Oggetto: Procedura di V.I.A. ai sensi dell'art. 27-bis del D.Lgs. 152/20016 e ss. mm. e ii.

Proponente – Generation 3.0 S.r.l.

Progetto – Aumento potenzialità recupero rifiuti e ampliamento codici CER.

Integrazioni ai sensi dell'articolo 27-bis, comma 3 , del D.Lgs. n.152/2006 e ss . mm . e ii.

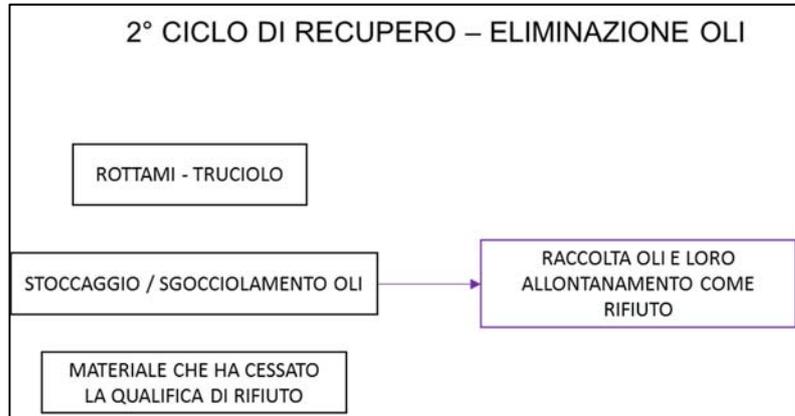
b) tra i rifiuti prodotti ed elencati nel PMC in tabella 1.3.3 non risulta agevole evidenza delle polveri separate nei sistemi di abbattimento dei punti di emissione atmosferica (ciclone e maniche) e dei liquidi dell'abbattitore ad umido quando sostituiti. Il proponente precisi quali siano i CER attribuiti ed il loro destino;

I codici CER attribuiti alle polveri separate nei sistemi di abbattimento dei punti di emissioni atmosferica e dei liquidi dell'abbattitore ad umido sono, rispettivamente, il 19 12 12 "altri rifiuti prodotti dal trattamento meccanico di rifiuti, diversi da quelli di cui alla voce 191211" ed il 16 10 02 "soluzioni acquose di scarto, diverse da quelle di cui alla voce 161001"; tale ultima scelta è motivata dal fatto che manca un codice C.E.R. specifico che identifichi i rifiuti provenienti dai sistemi di depurazione ad umido del flusso aeriforme.

Essendo questi codici "a specchio", saranno analizzati con le tempistiche indicate nel Piano di Monitoraggio e Controllo. Il loro destino è, solitamente, lo smaltimento.

SCHEMA CONCETTUALE DI FUNZIONAMENTO DEL SISTEMA DI REGOLAZIONE

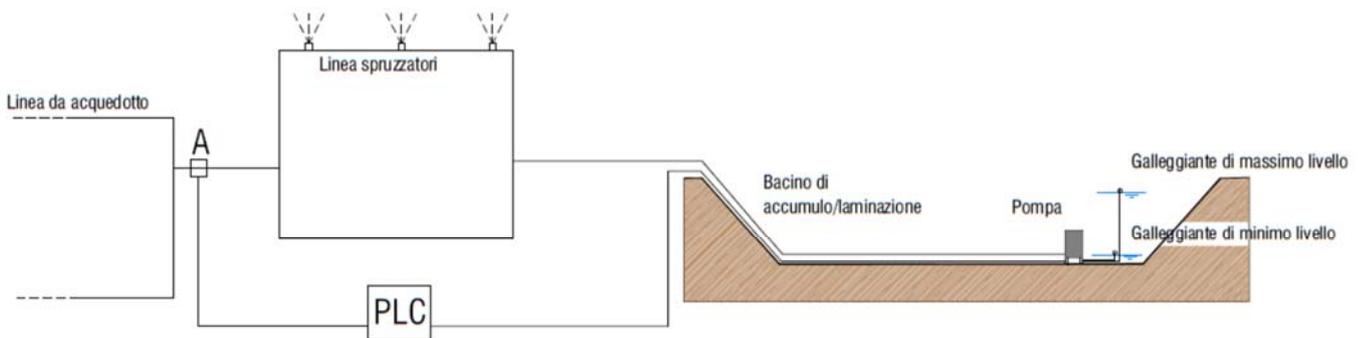
b) un bilancio idrico che permetta di individuare le necessità di integrazione idrica (spiegando nel caso da quale fonte) o, viceversa di scarico dell'eccesso e permetta di escludere eventuali carenze di tenuta dell'impermeabilizzazione del bacino di raccolta eventualmente ricorrendo ad una proposta di installazione di apparecchi di misura dei volumi in entrata ed in uscita o a misure di livello nel bacino;

Verrà installato un sistema elettronico automatico finalizzato a garantire la disponibilità di acqua agli spruzzatori per la bagnatura dei cumuli e contemporaneamente il bilancio idrico al bacino, al fine di garantire che il livello dell'acqua non superi il livello massimo di sicurezza.

Il sistema sarà composto da una centralina con PLC che controllerà l'attivazione/disattivazione della pompa (P) di prelievo presente nel bacino e l'apertura/chiusura di una valvola (A) presente sull'allaccio all'acquedotto. Il PLC sarà collegato a due galleggianti (di minima e di massima) posti all'interno del bacino.

Nella condizione di bacino di laminazione pieno o comunque con presenza di acqua superiore al livello di minimo, in caso di richiesta di acqua agli spruzzatori il sistema manterrà chiusa la valvola (A) di allaccio all'acquedotto ed attiverà la pompa (P) presente nel bacino.

La pompa potrà funzionare sino a che il livello dell'acqua scendendo non attiverà il galleggiante di minimo. A quel punto il PLC disattiverà la pompa.

Nella condizione di bacino vuoto (sotto il livello di minimo), il PLC aprirà la valvola A, consentendo il prelievo di acqua dall'acquedotto.

Il galleggiante di livello massimo (che controlla la disattivazione del sistema di prelievo dall'acquedotto) sarà regolato ad una quota di 148,90 m slm, di circa 20 cm inferiore al livello di accumulo utile del bacino (149,10 m).

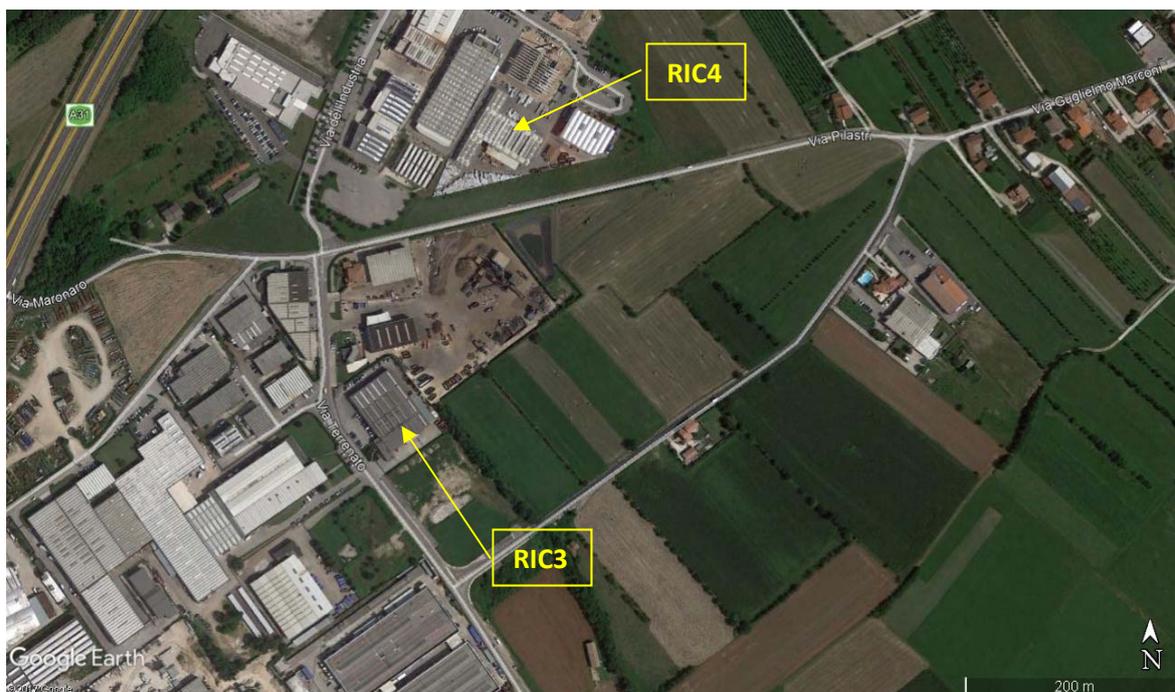
11. Verificare la presenza di eventuali ricettori residenziali e non residenziali (in prossimità dell'azienda) comprendendo nella valutazione ambienti anche con carattere commerciale/terziario, nonché specificare la proprietà dell'edificio residenziale presente sul confine nord del lotto aziendale con l'eventuale verifica dei limiti assoluti e differenziali, nel caso il lotto non fosse di pertinenza aziendale.

Per rispondere sulla pertinenza dell'edificio residenziale, si precisa che il Sig. Menegatti Bruno è attualmente proprietario dell'abitazione, dei due capannoni, della palazzina uffici e del piazzale pavimentato. Nel 2016, ha affittato a Generation 3.0 Srl il ramo aziendale con il passaggio dell'autorizzazione al recupero rifiuti. Essendo proprietario di tutto il sito, la sola abitazione è da considerare di pertinenza.

E' stata verificata la presenza di eventuali ricettori residenziali e non residenziali (in prossimità dell'azienda), comprendendo nella valutazione, ambienti anche con carattere commerciale/terziario, valutando il livello acustico immesso dall'impianto nella situazione di progetto presso due ricettori/attività produttive poste nelle vicinanze della Ditta. La posizione dei ricettori/attività produttive è indicata nella immagine seguente.
